Zpracování PD - ZŠ F-M, ul. J. Čapka 2555 - tělocvična II.

SO-02 TĚLOCVIČNA, SO-04 STAV.ÚPRAVY HYG.ZÁZ. BLOKU "E"

ŘEZ A-A'

FM-ZŠ-TEL_DZSPD_SO-02_SO-04_D.1.1_ASR-05_REZ-A_z00

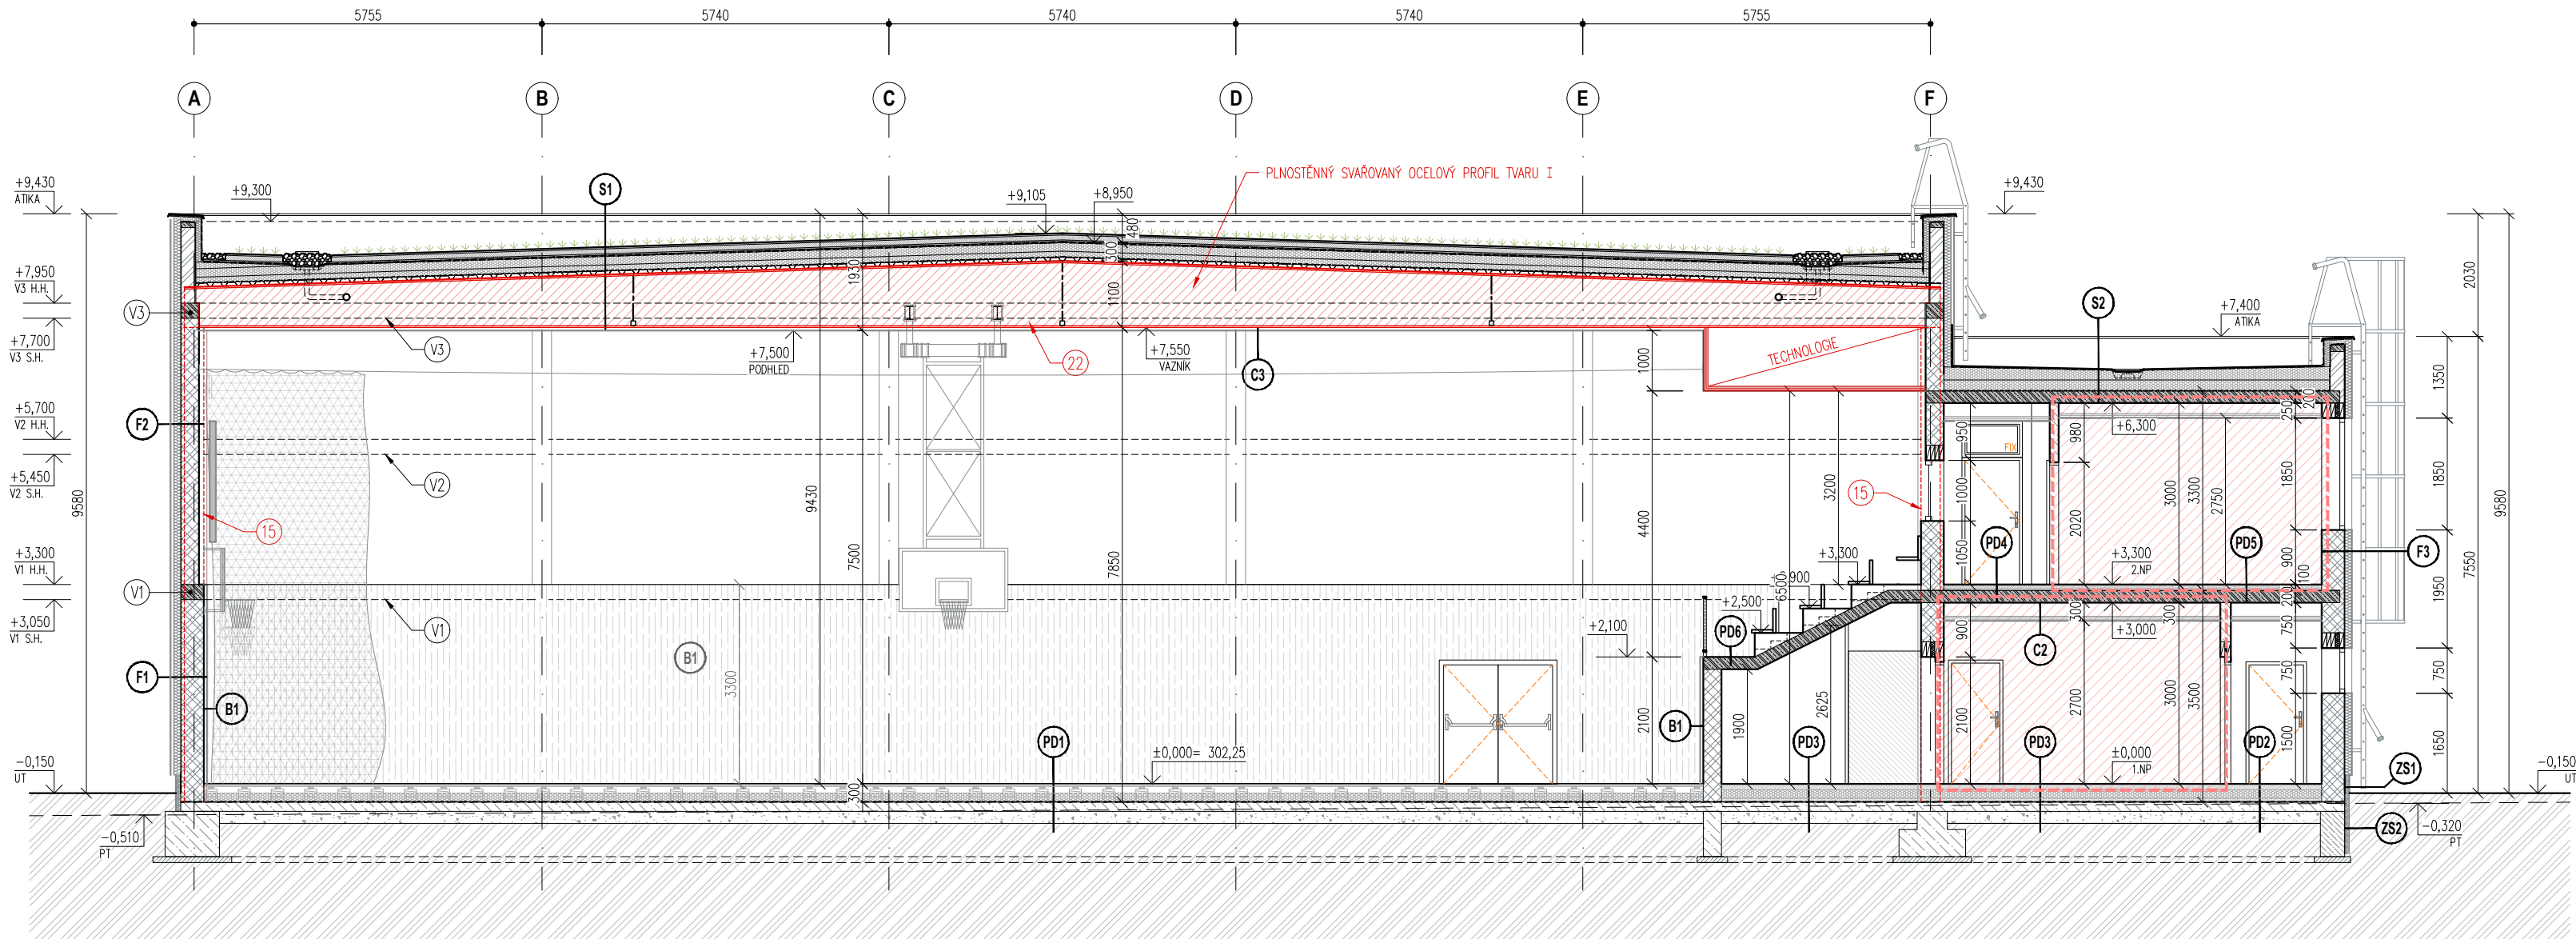
- DO M.Č. 1.02 RECEPCE / OŠETŘOVNA PŘIDANO UMYVADLO, POSUN VSTUPNÍCH DVEŘÍ, ŠÍŘKA VSTUPNÍCH DVEŘÍ ZVĚTŠENA NA 900 mm.
- M.Č. 1.05 (WC INVALIDŮ) ZMENŠENA Z 4,80 m2 NA 4,70 m2.

- M.Č. 1.06 (WC INVALIDŮ) ZMENŠENA Z 5,40 m2 NA 4,90 m2.
- M.Č. 1.07 ŠATNA Č.1 ZTP ZVĚTŠENA ZE 14,40 NA 14,60 m2.
- M.Č. 1.08 UMÝVÁRNA Č.1 ZTP ZVĚTŠENA Z 6,50 m2 NA 6,60 m2.

- M.Č. 1.09 UMÝVÁRNA Č.2 ZVĚTŠENA Z 5,90 m2 NA 6,60 m2.
- M.Č. 1.10 ŠATNA Č.2 ZVĚTŠENA Z 13,30 m2 NA 13,70 m2.
- M.Č. 1.11 ŠATNA Č.3 ZVĚTŠENA Z 13,30 m2 NA 13,70 m2.

- M.Č. 1.12 UMÝVÁRNA Č.3 ZVĚTŠENA Z 6,40 m2 NA 6,60 m2.
- M.Č. 1.13 UMÝVÁRNA Č.4 ZVĚTŠENA Z 6,50 m2 NA 6,70 m2.
- M.Č. 1.14 ŠATNA Č.4 ZVĚTŠENA Z 13,50 m2 NA 13,70 m2.

- U M.Č. 1.04 CHODBA UPRAVEN PŮDORYS, ZVĚTŠENA Z 59,00 m2 NA 59,60 m2.
- M.Č. 1.15 WC-ŽENY ZMENŠENA Z 8,30 m2 NA 6,90 m2.
- M.Č. 1.16 WC-MUŽI ZMENŠENA Z 10,90 m2 NA 9,30 m2.

- MODUL SLOUPŮ OCELOVÉ KONSTRUKCE SKELETU HALY SNIŽEN NA POLOVINU (2,45m), V OSE 10/F PROVEDENA VÝMĚNA SLOUPU.
- U M.Č. 2.03 AŽ 2.06 (PŘEDŠÍN WC – MUŽI, WC – MUŽI, ÚKLIDOVÁ KOMORA A WC – ŽENY) BYLY UPRAVENY ODSTUPOVÉ VZDÁLENOSTI U ZAŘÍZOVACÍCH PŘEDMĚTŮ TAK, ABY SPLŇOVALY ALESPŮ MINIMÁLNĚ PŘÍPUSTNÉ HODNOTY.

- U M.Č. 2.08 A 2.09 (UMÝVÁRNA) BYLY UPRAVENY ODSTUPOVÉ VZDÁLENOSTI U ZAŘÍZOVACÍCH PŘEDMĚTŮ TAK, ABY SPLŇOVALY ALESPŮ MINIMÁLNĚ PŘÍPUSTNÉ HODNOTY; MÍSTNOSTI BYLY ZVĚTŠENY Z 6,00 m² NA 6,30 m².

- MÍSTNOST 2.11 ROZHODČÍ ZVĚTŠENA Z 15,7 m2 NA 19,10 m2.
- VLOŽENO SPOLEČNÉ SOCIÁLNÍ ZÁZEMÍ ŠTANY TRENERŮ (2.13) A ROZHODČÍCH (2.11). MÍSTNOST "ŠATNA DIVÁKŮ" BYLA ODEBRÁNA BEZ NÁHRADY.

- ZMĚNA POZICE ŠATNY TRENERŮ.
- KONFERENCE MÍSTNOST (2.14) ZVĚTŠENA Z 32,60 NA 34,40 m2.
- ZMĚNA NOSNÉ KONSTRUKCE STŘECHY Z LEPENÝCH PLNOSTĚNNÝCH DŘEVĚNÝCH VAZNIKŮ NA PLNOSTĚNNÉ SVAŘOVANÉ OCELOVÉ PROFILY TVARU I, ZMĚNA SVĚTLÉ VÝŠKY TĚLOCVIČNY Z 6,5 m NA 7,5 m, + ZMĚNA PRŮŘEZU VAZNIC ZE 120/260 mm NA 120/180 mm A ZVĚTŠENÍ ROZTEČE VAZNIC NA MAX. 1,5 m.

- PROHOZENÍ FUNKCÍ – WC-ŽENY ZA WC-MUŽI, PLUS ODPOVÍDAJÍCÍ ÚPRAVA DIMENZÍ STĚN / ZAŘÍZOVACÍCH PŘEDMĚTŮ OBJEKTU SO 04.
- V M.Č. 2.10 DOPLNĚNA INSTALAČNÍ PŘEDSTĚNA PRO VZDUCHOTECHNIKU.

- DVEŘE Z CHODBY 1.04 DO TĚLOCVIČNY 1.30 ZVĚTŠENY VÝŠKOVĚ NA ROZMĚR 1800x2100.
- DVEŘE Z ŠATNY 1.4 1.14 DO TĚLOCVIČNY 1.30 ZVĚTŠENY VÝŠKOVĚ NA ROZMĚR 800x2100.

- POSUN PŘÍČKY A VNITŘNÍHO OKNA MEZI m.č.1.01 a 1.02.
- ÚPRAVA VÝŠKY STAVEBNÍHO OTVORU U DVEŘÍ D-05 Z 2100 NA 2250 mm.
- DOPLNĚNÍ DVEŘÍ DO m.č.1.21
- ÚPRAVA VSTUPNÍCH DVEŘÍ – HLAVNÍ KŘÍDLO 1.900mm
